Aanvullende notitie op de ruimtelijke onderbouwing t.b.v. Dudok

Correctie & toevoeging op de RO

Herziene tekening van het projectgebied

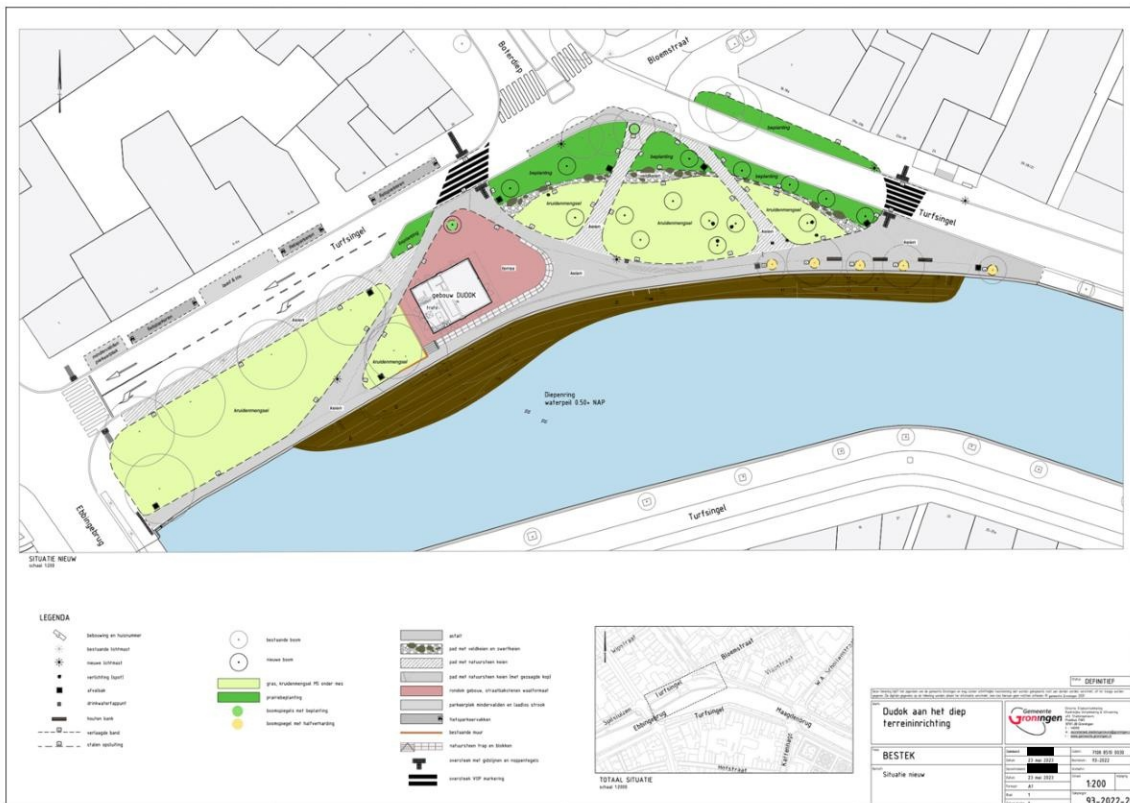
In de RO welke is vrijgegeven in maart is nog een zinsnede opgenomen over het verhoogde terras waar films worden vertoond.

“Verder wordt aan de achterzijde van het Dudok-gebouw een kleine voorziening gerealiseerd waarin een podium wordt gerealiseerd en films kunnen worden getoond.

Dit komt praktisch gezien neer op een kleine versie van een bioscoop/theater.”

Deze zinsnede komt nog uit het oorspronkelijke idee maar er worden geen led-schermen meer gerealiseerd noch zullen er films worden vertoond. Wel kan deze verhoging worden gebruikt voor incidentele creatieve expressies en dus niet voor de RO benoemde vertoning van lichtbeelden.

Graag maken wij van deze gelegenheid gebruik om de nu liggende bestekstekening te delen, waardoor de indeling van het gebied verduidelijkt wordt.
